## ポータブルエンジン発電機 MGC2200G をご使用のお客様へ

### 重要なお知らせ（無償部品交換）発電機始動不良・ガス漏れ懸念の件

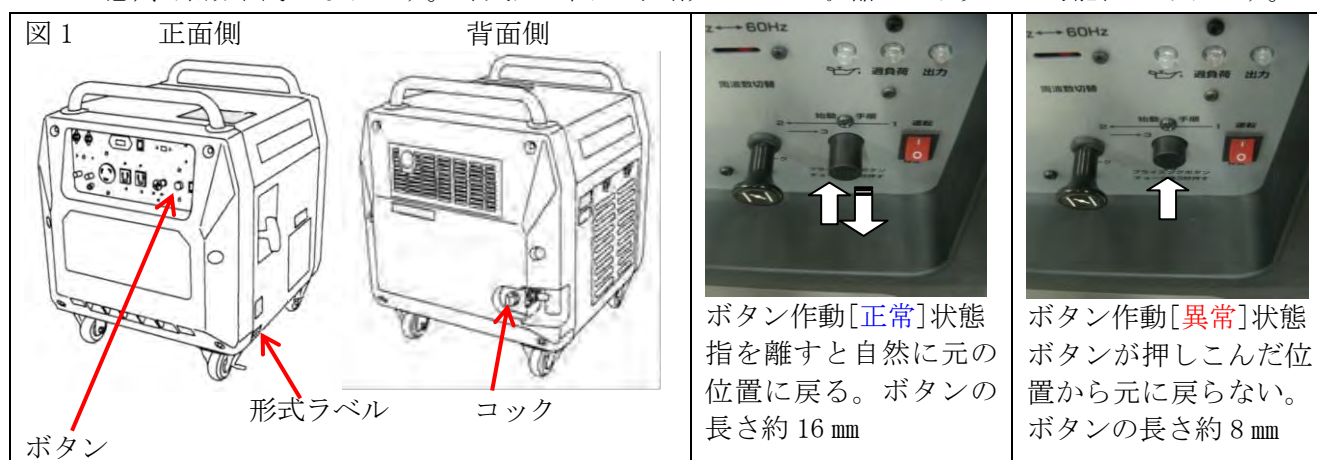
この度 MGC2200G (OEM 供給先の株式会社やまびこ IEG2200M-PG、デンヨー株式会社 GE-2200P を含みます。) の一部に於いて、始動用プライミングボタンの作動不良が確認されました。これにより始動不良やガスが漏れる可能性があります。尚、ガス漏れの情報は現在までに入手しておりません。

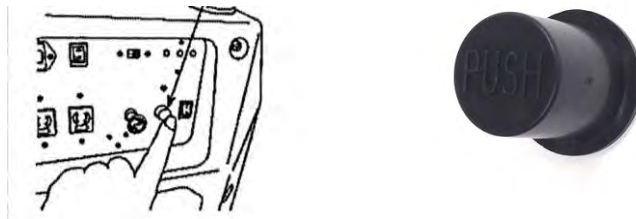
始動用プライミングボタン(※ 以下ボタン)の作動が悪く、ガスが流れたままとなり漏れる可能性が判明しました。この場合、ボタンが押し込まれたまま元の位置に戻らず（下記ボタン作動**異常**状態）、始動不良となります。外気温が低い時当該ボタンの収縮により発生の可能性があります。

ボタンが戻らない場合はすぐにご使用（始動）をやめ、発電機のコック及びLP ガスボンベのバルブを閉めてください。コック・バルブを閉めればガスが止まります。また、ガスの臭いがする場合も同様にコック・バルブを閉めてください。ボタンが戻らない場合、始動ができません。ご購入の販売店にご相談頂くか、下記4項に記載のお問合せ窓口までご連絡をお願いします。

(2) 改良内容：ボタンを対策品（内径寸法を増大したもの）に交換します。
